Informe Consolidado de Solicitud de Aclaraciones, Rectificaciones y/o Ampliaciones Complementario a la Declaración de Impacto Ambiental del Proyecto "Proyecto Inmobiliario Vista Oriente"

Nombre del Titular : Consorcio Habitacional de Chile S.A.
Nombre del Representante Legal : Cristhian Hernán Aqueveque Torres
Dirección : Avenida El Bosque 130, Of 1001

El presente Informe Consolidado de Solicitud de Aclaraciones, Rectificaciones o Ampliaciones a la Declaración de Impacto Ambiental del proyecto "Proyecto Inmobiliario Vista Oriente", contiene las observaciones generadas en virtud de la revisión de la Adenda.

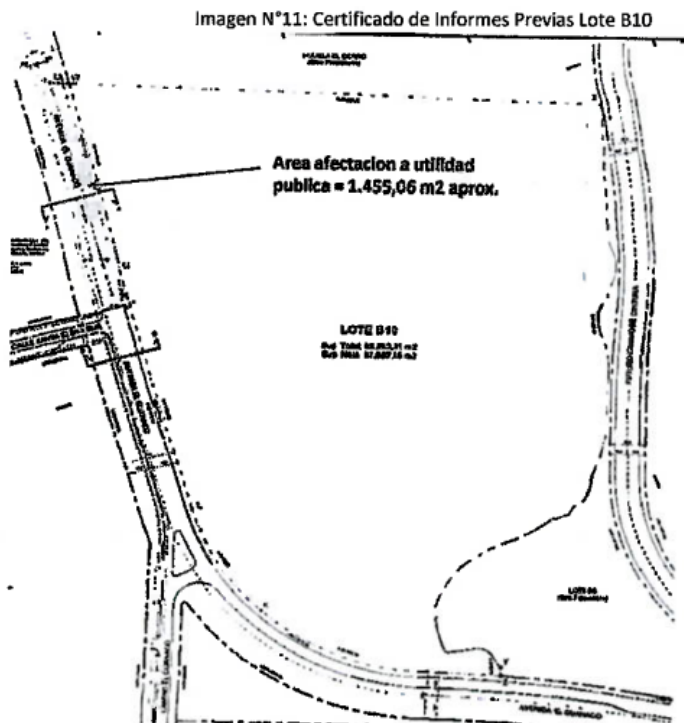
Si bien el CIP y el plano de fusión del loteo B10, donde se emplaza el proyecto Vista Oriente, indican que no existe afectación vial dentro de su predio – coincidiendo con el CIP del proyecto colindante, que señala que la faja completa de la vía proyectada Camino La Cintura se emplaza exclusivamente en su terreno -, el trazado de dicha vía colectora, cuya afectación se encuentra vigente en el PRC, pasa de manera inmediata y contigua al límite oriente del predio evaluado. En consecuencia, el muro opaco proyectado quedará, en la práctica, enfrentando directamente el trazado de una vía proyectada de 20 metros de ancho, aún cuando la afectación recaiga formalmente en el predio vecino y la vía aún no se encuentre materializada.

Imagen N°7: Ubicación del loteo y canales estudiados
FIGURA 80: UBICACIÓN DEL LOTEO Y DE LOS CANALES ESTUDIADOS

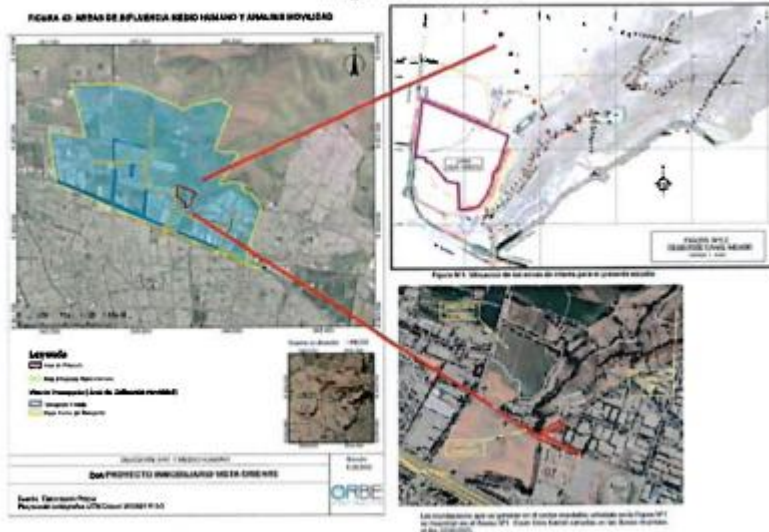
a su localización, se han efectuado diversas consultas en el proceso de DIA, relacionadas con las amenazas de inundación en la zona, considerando que el sector se caracteriza por la presencia de cuerpos de aguas artificiales (canales), una topografía accidentada asociada a un piedemonte y/o depósitos aluviales/coluviales, y por tanto, una posible exposición a desbordes de canales y desprendimientos. Asimismo, existen antecedentes suficientes que dan cuenta de recurrentes episodios de inundación provocados por aguas lluvias en la intersección de las calles Av. Guanaco, Punta Mocha y José Joaquín Aguirre.

Imagen N°9: Limite del tipo de cierre del proyecto

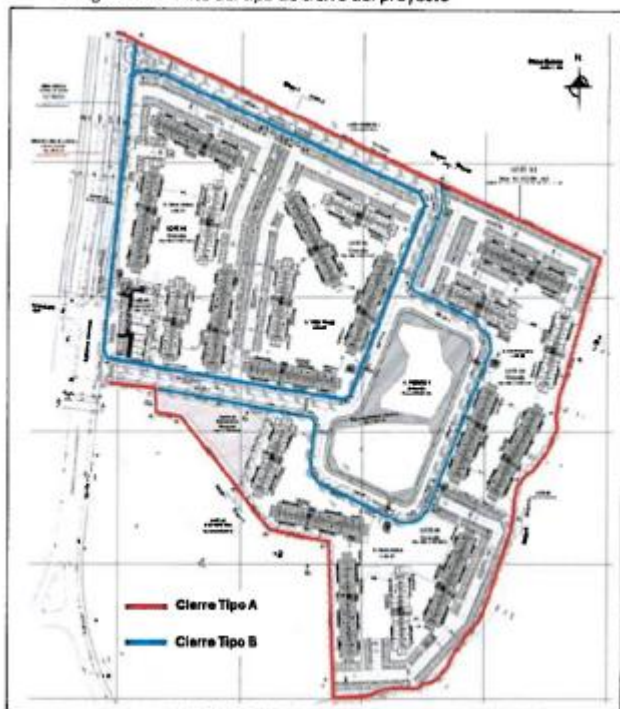
metros de altura, extendiéndose aproximadamente 300 metros a lo largo del deslinde colindante con el cerro Punta Mocha. Según la propia ADENDA, este cierre se proyecta como una barrera física continua destinada a impedir la interacción entre el proyecto y la fauna proveniente del cerro, mientras que hacia las vías públicas se consideran cierres tipo B, conformados por rejas metálicas alternadas con módulos de hormigón de menor extensión.
